Update AOKE
Visserstraat 4A/B-6

projectnummer 22064
datum 10-04-2026

Nieuwbouw Visserstraat
Visserstraat 4A/B - 6
5612 BT Eindhoven

Dit document betreft het voorlopige ontwerp voor de nieuwbouw ontwikkeling aan de Visserstraat 4A/B-6 te Eindhoven. Dit is onderdeel van een grotere gebiedsontwikkeling in het Gildekwartier. Middels meerdere overleggen met de gemeente Eindhoven en omwonenden zijn we gekomen tot dit ontwerp. Graag lichten we het voorlopig ontwerp in dit document nader toe.

1e Omgevingsdialoog (23-05-2024)

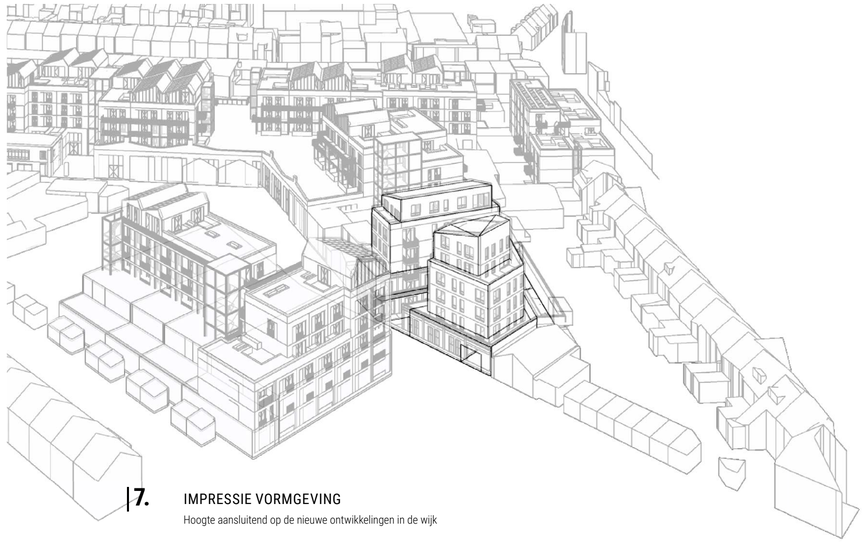
Privacy:
- Grootste zorg; bewoners vroegen om oplossingen zoals lamellen, groene gevels of hogere ramen om inkijk te minimaliseren.

Daglicht en zonlicht:
- Bezorgdheid over verlies van licht in tuinen door de hoogte van de nieuwbouw.

Hoogte van het gebouw:
- Voorkeur voor een lagere massa; bewoners voelen zich “ingebouwd”.

Parkeerdruk:
- Angst voor toename; initiatiefnemers benadrukten dat er geen extra parkeervergunningen worden verleend.

Conclusies en vervolgstappen:
- Meerdere varianten uitwerken, waaronder opties met een lagere bouwmassa en oplossingen voor privacy.
- Beelden maken vanuit de achtertuinen om impact op zicht te illustreren.
- Akoestische en lichtberekeningen uitvoeren.

2e Omgevingsdialoog (01-07-2024)

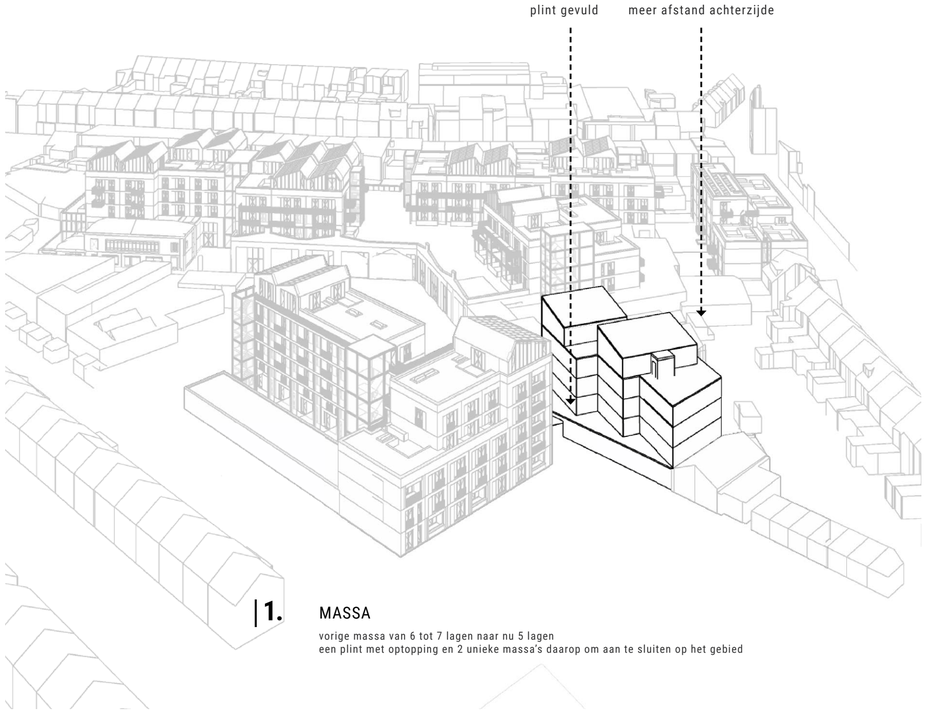
Feedback bewoners:
- Bezorgdheid over onderhoud en overlast van gemeenschappelijke buitenruimtes. Positieve reacties op de compactere varianten.
- Voorkeur voor galerijen en buitenruimtes aan de voorkant.
- Behoefte aan duidelijke bezonningsstudies en privacy-oplossingen.

Vervolgacties:
- Uitwerken van varianten met galerijen en balkons aan de voorkant.
- Onderzoek naar haalbaarheid van groen en privacy-oplossingen.
